Schriftelijke statenvragen van de Statenfractie van de PVV over gebruik vibro heipalen in boringsvrije zone door Windpark Zeewolde, ingediend op 7 mei 2021 (ontvangen op 10 mei 2021), en de antwoorden daarop van het college van Gedeputeerde Staten zoals vastgesteld op 8 juni 2021 (2801014).

Vibropalen in boringsvr je zone Flevoland - risicobeschouwing

D10029943:12

Figuur 1 schematische werkwijze vibropaal

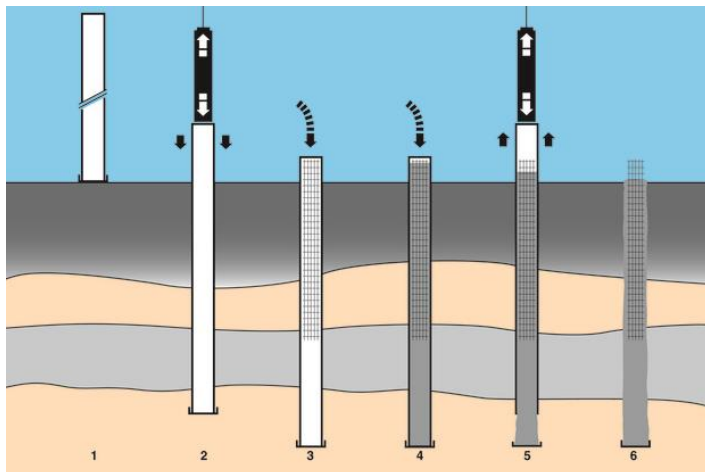
Vibropalen worden ook gerekend tot de volledig grondverdringende paalsystemen. De paal wordt in de grond gevormd door een gladde mantelbuis op een voetplaat grondverdringend tot einddiepte te heien en vervolgens de buis te vullen met vloeibaar beton en wapening. Vervolgens wordt de mantelbuis terugheien of -trillend in combinatie met statisch trekken uit de grond verwijderd; de voetplaat blijft in de grond achter en het beton drukt direct tegen de grond, zie onderstaande figuur.

Om het inbrengproces van de vibropaal te vergemakkelijken wordt een voetplaat toegepast waarvan de diameter enigszins groter is dan de mantelbuis. Hoeveel groter verschilt van bedrijf tot bedrijf en is tevens afhankelijk van de toegepaste buisdiameter en bedraagt orde 20 à 60 mm op de straal van de buis. Dit verschil in diameter tussen buis en voetplaat kan ervoor zorgen dat er tijdens het aanbrengen van de vibropaal, tussen fase 2 en 5 in onderstaand diagram, een hydrologische kortsluiting *kan* ontstaan, wanneer de beton de holle ruimte tussen de mantelbuis en de grond niet volledig opvult of er tussentijds een verticaal watervoerend kanaal langs de paalschacht is ontstaan.

Het is op voorhand echter niet gezegd dat het in dit specifieke geval ook daadwerkelijk hydrologische kortsluiting heeft kunnen ontstaan. Om hierover uitsluitel te krijgen dienen aanvullende gegevens over het ontwerp en de uitvoering van de palen te worden geanalyseerd en moeten metingen aan grondwaterstanden / stromingen worden uitgevoerd.

Volgens aanvullende stukken [1.] is er slechts sprake van een beperkt stijghoogteverschil over de kleilaag. Het risico op een kwelweg is daarmee klein. Ook qua risico's qua levensduur zijn beperkt. Aandachtspunt is dat de wapening centrisc in de paal moet worden aangebracht. aangebracht. Bij het schoor aanbrengen van de palen is dit dienen daartoe afstandhouders te worden toegepast.
